aan	Projectgroep Valkenburg oost
afschrift aan	Frank Heijens, Ralf Janssen, Raymond Sterck, Mike Verkaik, Helena Pavelkova, Marc Knaapen, Aldo Janssen
van	Marianne Lensink
datum	19 november 2024
onderwerp	Advies Valkenburg-Oost concept structuurplan november 2024
zaaknr.	2024-Z3766
documentnr.	WLDOC-390959707-106610

Advies over concept-structuurplan Valkenburg-Oost

Het advies is gebaseerd op het concept Ruimtelijk structuurplan Valkenburg-Oost (kenmerk IND-0484112-41, 16 oktober 2024).

Kaart 1. Waterdiepten kans 1% per jaar in 2100 (bron WL/WRL)

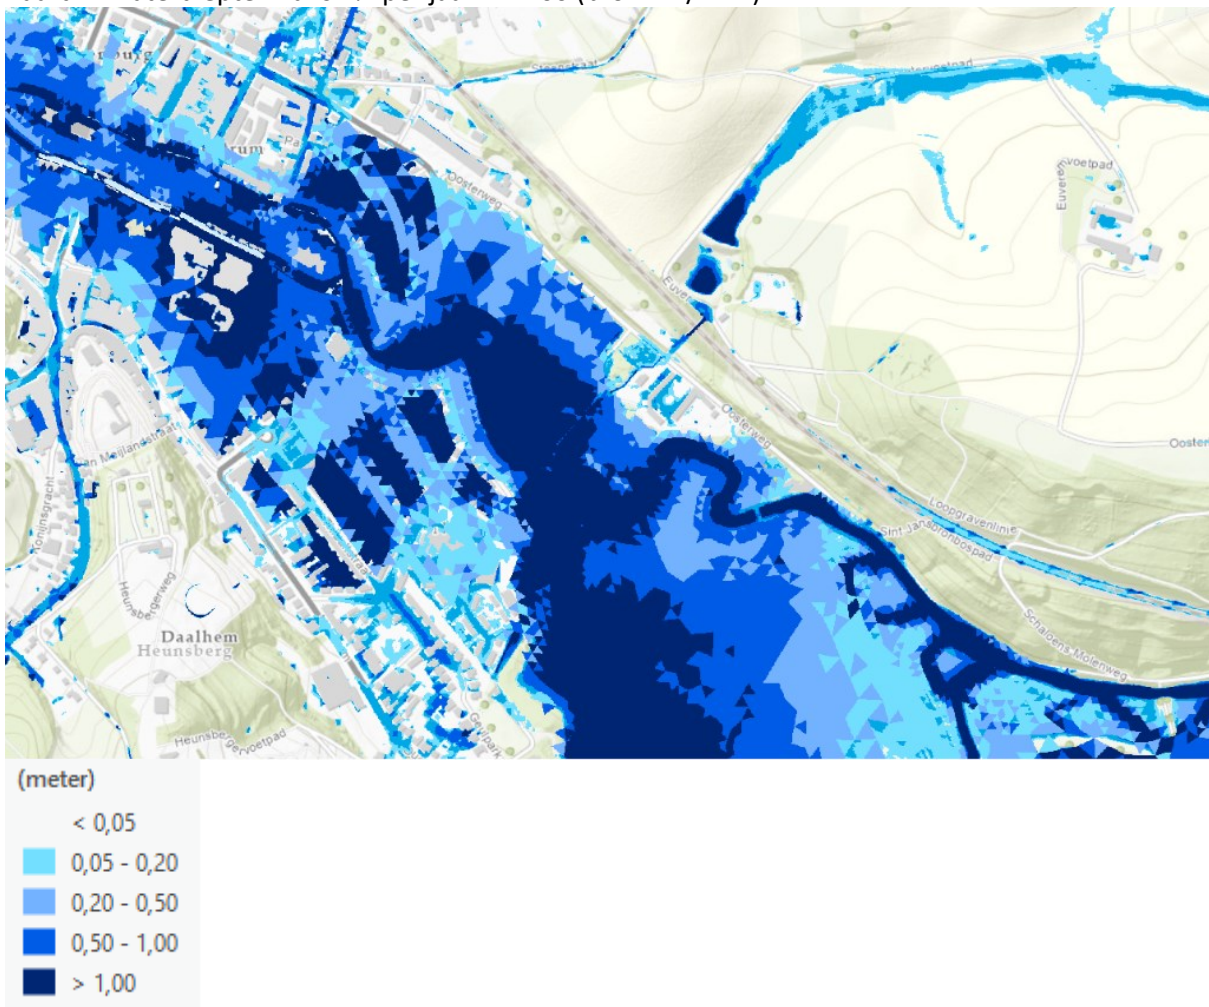
- Geen nieuwe woningbebouwing in gebieden die in 2100 een jaarlijkse kans op overstroming van 1% hebben met een waterdiepte groter dan 50 cm (kaart 1) en /of in een zone vallen waar een substantieel veiligheidsrisico is op basis van hoge stroomsnelheden in combinatie met grote waterdiepte (kaart 2).

Het Walramplein heeft een overstromingsrisico van jaarlijks 1% in 2100 met een waterdiepte van meer dan een meter (kaart 1 overstromingsdiepten). Wij adviseren hier geen extra woningen toe te voegen aangezien dit kan leiden tot een aanzienlijk groter aantal schadegevallen.

- het is niet wenselijk is nieuwe woningbouw te ontwikkelen op locaties waar de waterdiepte groter is dan 50 cm (kaart 1 waterdiepte),
- verdiepte parkeergarages in gebieden met een groot overstromingsrisico zijn niet wenselijk vanuit veiligheidsoptiek,
- Het is niet wenselijk is om nieuwe woningbouw te ontwikkelen in gebieden met een grote stroomsnelheid en waterdiepte (kaart 2 veiligheid)
- In de quickscan die in oktober 2023 gedeeld is, was daartoe tabel 1 opgenomen uit dit advies.

Ons advies: geen nieuwbouw ontwikkelingen in het overstromingsrisicogebied van de Geul met een diepte van 50 cm of meer (zoals op kaart overstromingsdiepte T=100 in 2100 is aangegeven).

Advies: geen nieuwbouw ontwikkelingen in het overstromingsrisicogebied van de Geul met een diepte van 50 cm of meer (zoals op kaart overstromingsdiepte T=100 in 2100 is aangegeven)

Kaart 2 Veiligheidsrisico's, 1% kans per jaar in 2100 (bepaald op basis van waterdiepte en stroomsnelheid, bron WL/WRL)

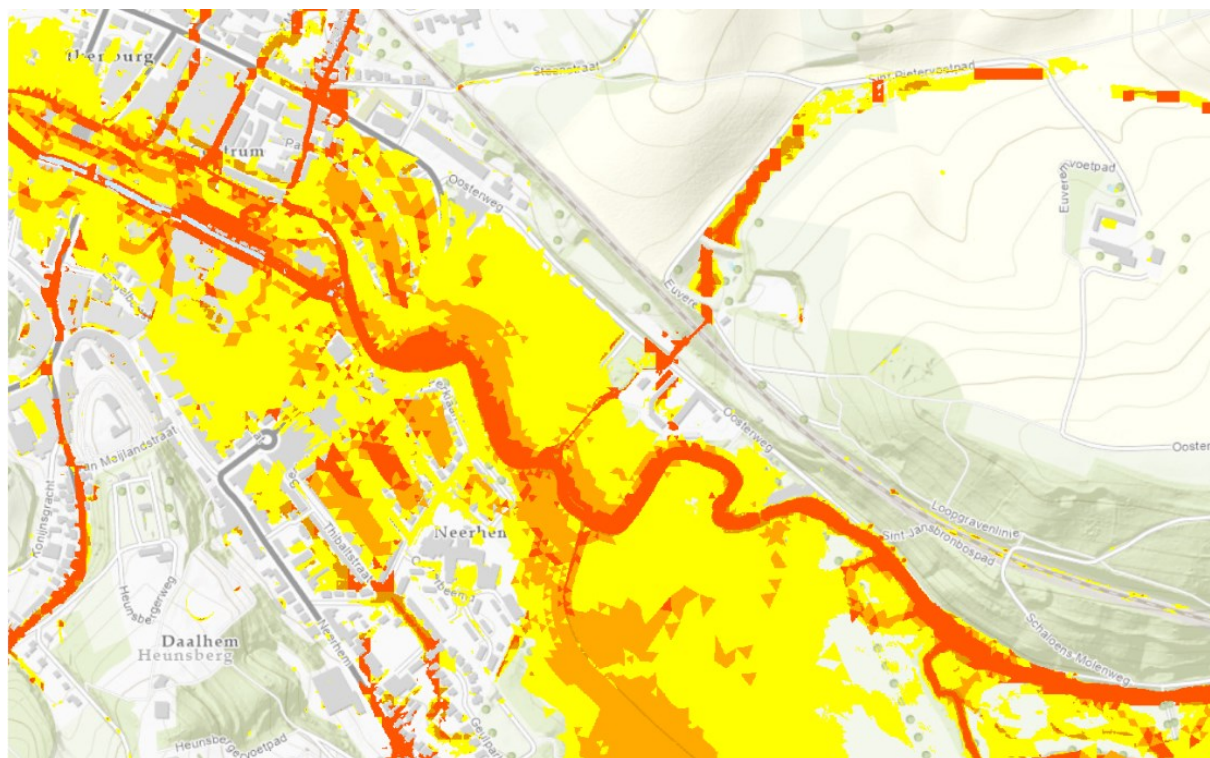
Voor de derde woontoren geldt dat deze zeer dicht bij de Geul gelegen is. Dit beperkt de mogelijkheden om oplossingen te vinden voor de overstromingsrisico's in heel Valkenburg. Daarnaast zijn deze woongebouwen op locaties gelegen die onveilig zijn door hoge stroomsnelheden in combinatie met dieper water daarom adviseren wij hier niet te bouwen. Wij adviseren u nu geen besluit te nemen over woningbouw op deze locaties, maar de plannen van WRL af te wachten. Ook hier adviseren we om geen verdiepte parkeergarage (punt 6e) aan te leggen, zie de eerdere toelichting.
